## ODPOWIEDZI NA PYTANIA

### DOTYCZĄCE TREŚCI SIWZ

#### Dotyczy: EZP-271-2/95/2017 /p.2

Działając na podstawie przepisu art. 38 ust. 2 w zw. z art. 10a ust. 1 ustawy, Zamawiający – Uniwersytecki szpital Dziecięcy w Krakowie informuje, że w postępowaniu o udzielenie zamówienia publicznego na **dostawę materiałów medycznych 1 x użytku – 10 grup** prowadzonym w trybie przetargu nieograniczonego o wartości poniżej kwot określonych w przepisach wydanych na podstawie art. 11 ust. 8 ustawy, wpłynęły do zamawiającego pytania dotyczące treści specyfikacji istotnych warunków zamówienia.

#### Pytanie 3 Pakiet 1 poz. 1

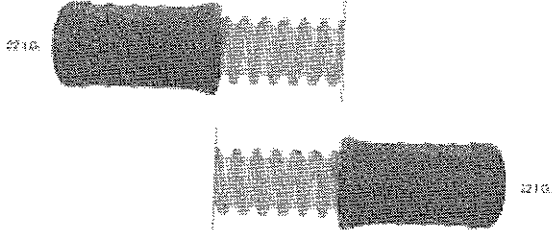
Czy Zamawiający dopuści w Pakiecie nr 1 poz. 1 maskę krtaniową renomowanego producenta o rurce łukowato wygiętej, mankiecie silikonowym z uźebrowaniem zabezpieczającym przed wklinowaniem nagłośni bez fałdu zabezpieczającego przed zagięciem, w rozmiarach 1-6?

**Zamawiający dopuszcza również.**

**Lp.7**

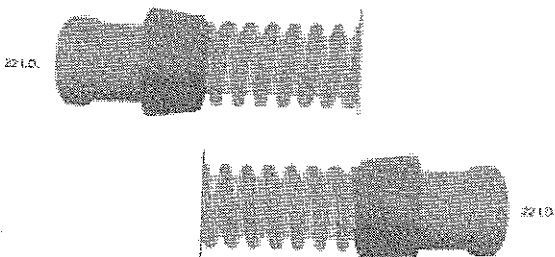
Czy zamawiający kierując się chęcią uzyskania jak najlepszej ceny wydzieli do osobnego pakietu pozycje nr 7 i 8 oraz dopuści do zaoferowania wysokiej jakości rury silikonowe niemieckiego producenta wg poniższej charakterystyki:

Rura silikonowa 19mm, długości 1,5 m oraz z wzmocnionymi mankietami /mufy 22mm , autoklawowalne,
